## リコール届出一覧表

リコール届出日：平成 30 年 8 月 8 日

リコール届出番号	外 - 2707	リコール開始日：平成 30 年 8 月 9 日	
届出者の氏名又は名称	プジョー・シトロエン・ジャポン株式会社 代表取締役 クリストフ プレヴォ (製作国： フランス共和国) (製作者名： オートモビル・プジョー) (問い合わせ先： 0120-840-240 プジョーコール)		
不具合部位 (部品名)	始動装置 (スターターリレー)		
基準不適合状態にあると認める構造、装置又は性能の状況及びその原因	エンジンスターターを制御しているリレーの成形加工が不適切なため、リレー内部の接点に変形しているものがある。そのため、リレーの接点が常に接続されると、スターターが回り続け、最悪の場合、スターターが高温になり火災に至るおそれがある。または、リレーの接点が接続されないとエンジンが始動できないおそれがある。		
改善措置の内容	全車両、リレーの製造日を確認し、該当する日付のものは良品と交換する。		
不具合件数	0 件	事故の有無	0 件
発見の動機	本国からの情報による。		
自動車使用者及び自動車分解整備事業者に周知させるための措置	<ul style="list-style-type: none"> <li>● 使用者 : 電話・ダイレクトメールにて通知する。</li> <li>● 自動車分解整備事業者 : 対象台数が極めて少数であり、全ての使用者を把握しているため、機関誌等への掲載は行わない。</li> <li>● 対策実施済車両 : 対策済車両には、運転者席側ドア開口部のドアロックストライカー付近に外-2707のステッカーを貼付する。</li> </ul>

## 改善箇所説明図

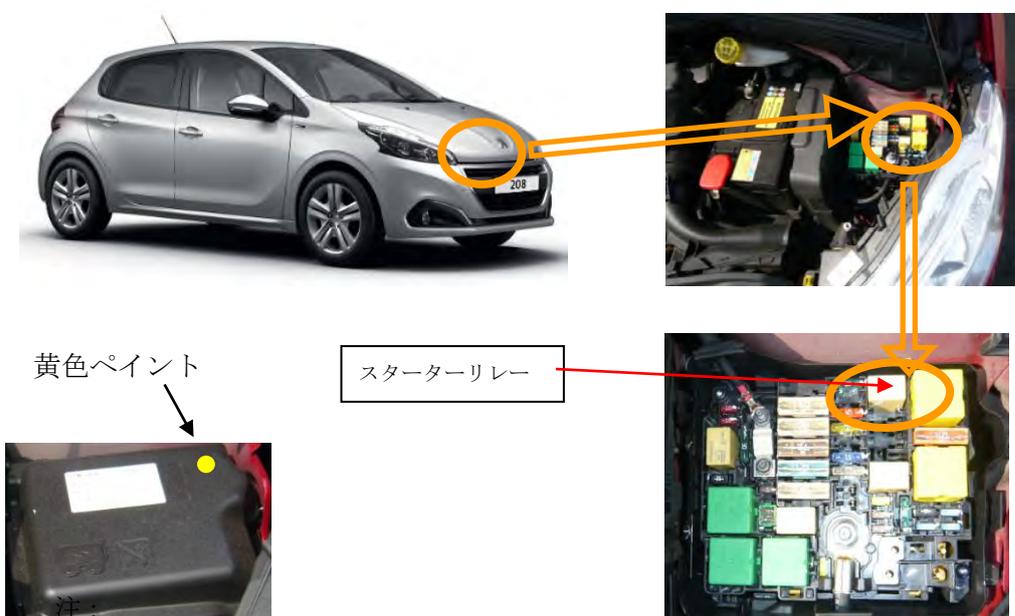
エンジンスターターを制御しているリレーの成形加工が不適切なため、リレー内部の接点に変形しているものがある。そのため、リレーの接点が常に接続されると、スターターが回り続け、最悪の場合、スターターが高温になり火災に至るおそれがある。または、リレーの接点が接続されないとエンジンが始動できないおそれがある。

全車両、リレーの製造日を確認し、該当する日付のものは良品と交換する。

エンジンルーム内ヒューズボックスのふた上面に黄色のペイントでマーキングします。
